リコール等情報
リコール情報：W800 STREET・W800 CAFE・W800・MEGURO K3
警音器(ホーン)のハーネス修理について
(2022年3月3日届出)
[《印刷用pdfをダウンロード》](#)

リコール届出番号	5108	リコール開始日	令和4年3月3日
不具合の部位(部品名)	電気装置(電気配線)		
基準不適合状態にあると認める構造、装置又は性能の状況及びその原因	警音器の電気配線において、警音器及びブラケット等の耐振性が不足しているため、特定のエンジン回転領域で発生する車体振動により、当該配線の端子部に負荷がかかり、き裂が生じることがある。そのため、そのまま使用を続けると当該配線が断線し警音器が作動しなくなるおそれがある。		
改善措置の内容	全車両、警音器及びブラケット等を対策品に交換するとともに、使用過程車については、電気配線も補修用ハーネスを用いて修理する。		
対策用部品(補修用ハーネス)の準備完了に伴う恒久処置について	本件は令和4年3月3日に回収用部品の入手までの暫定対策として乗車前点検などを お願いしておりましたが、部品の準備が整いましたので、令和4年5月18日に改めて正式な回収作業をご案内させていただきます。ご迷惑をお掛けいたしますが、ご理解とご協力のほど、よろしくお願い申し上げます。

改善箇所説明図 W800 STREET・W800 CAFE・W800・MEGURO K3

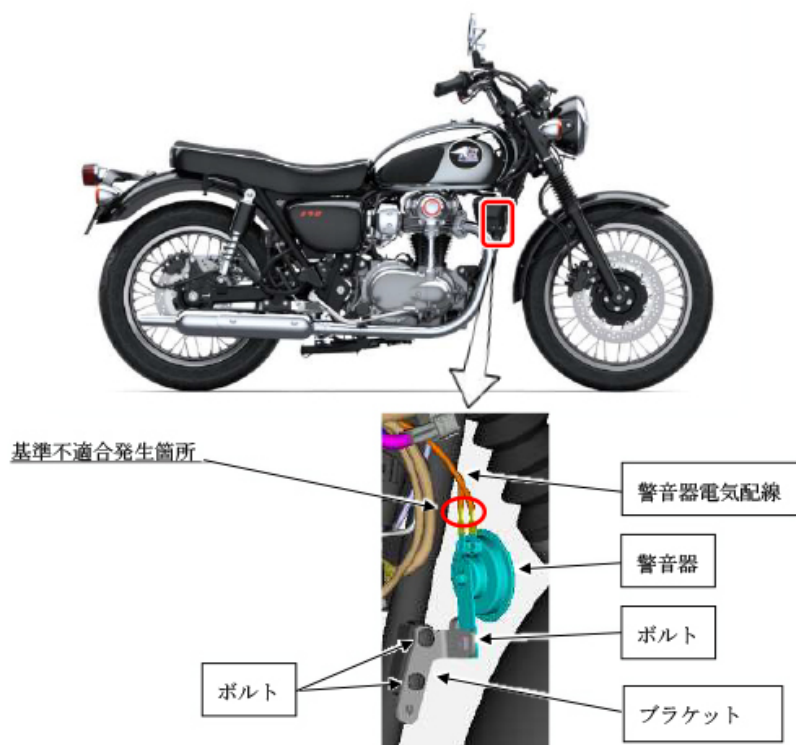
警告器の電気配線において、警告器及びブラケット等の耐振性が不足しているため、特定のエンジン回転領域で発生する車体振動により、当該配線の端子部に負荷がかかり、き裂が生じることがある。そのため、そのまま使用を続けると当該配線が断線し警告器が作動しなくなるおそれがある。

全車両、警告器及びブラケット等を対策品に交換するとともに、使用過程車については、電気配線も補修用ハーネスを用いて修理する。
